CCR-VIA -- COMITATO DI COORDINAMENTO REGIONALE PER LA VALUTAZIONE D'IMPATTO AMBIENTALE

Giudizio n° 2897 del 19/04/2018

Oggetto Potenziamento e adeguamento impianto di depurazione a servizio dell'agglomerato industriale e del Comune di Sulmona

Istruttoria Tecnica
Progetto

Convogliamento e trattamento delle emissioni.

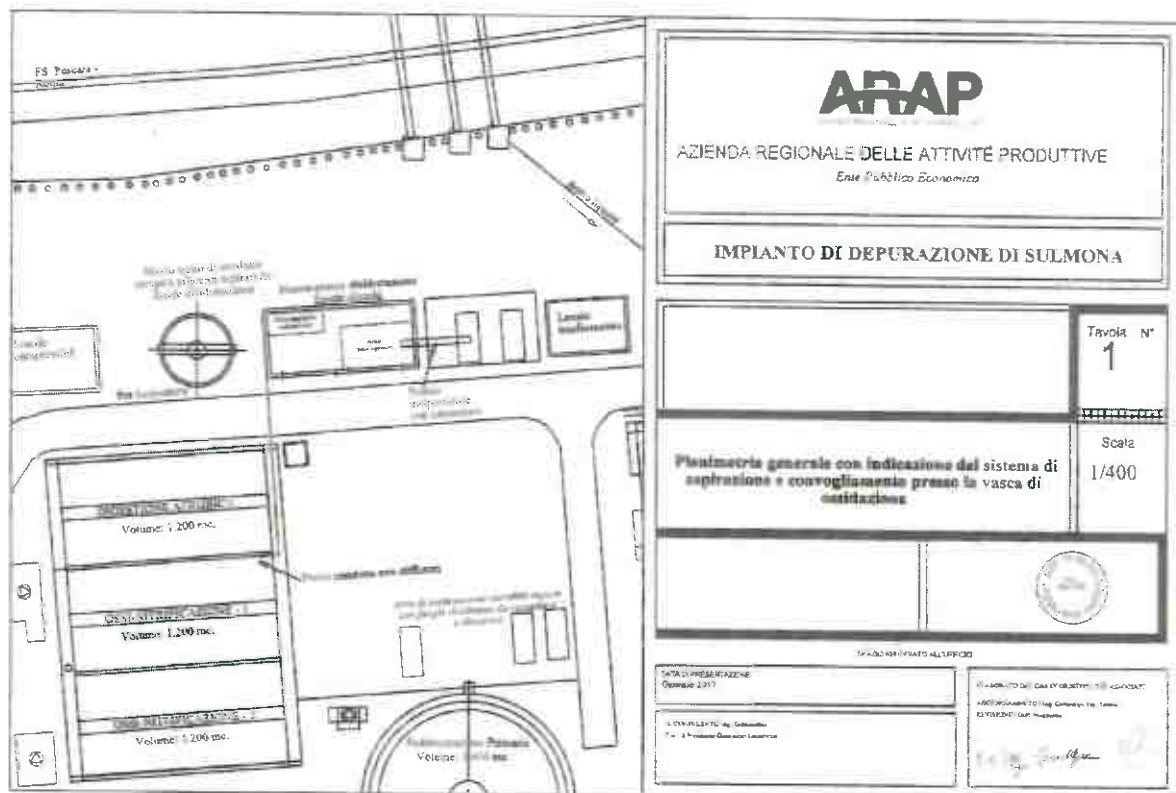
L'edificio nel quale sono contenute le fitopresse a nastro per la disidratazione fanghi è costituito da un locale chiuso su tre lati mentre nel quarto il parziale confinamento è realizzato da teloni in materiale plastico pesante. Il locale misura 18x9 m per 4.2 m di altezza; il volume dell'edificio è quindi di 680m³. Per evitare la diffusione delle emissioni prodotte durante il funzionamento delle nastropresse, l'ambiente interno verrà mantenuto in leggera depressione rispetto a quello esterno, per mezzo di un sistema che aspira uniformemente l'aria del locale per poi convogliarla all'interno della vasca di ossidazione. A tal fine si prevede di installare all'interno del locale disidratazione in corrispondenza del lato est, una condotta di aspirazione munita di bocchette collegata ad un ventilatore con portata pari a 3500m³/h in grado di assicurare non meno di 5 ricambi d'aria l'ora nel locale.

Il ventilatore entrerà in funzione automaticamente all'avvio del funzionamento delle nastropresse previsto per circa 6/8 ore al giorno dal lunedì al venerdì e 4 ore al giorno sabato e domenica.

Per contenere ulteriormente le potenziali emissioni derivanti dal trasferimento dei fanghi nastropressati all'interno dei cassoni scarrabili mediante nastro trasportatore parzialmente esterno alla locale disidratazione, sullo stesso verrà realizzata una carenatura leggera, in carpenteria metallica o in materiale plastico da ancorare ai lati del nastro trasportatore.
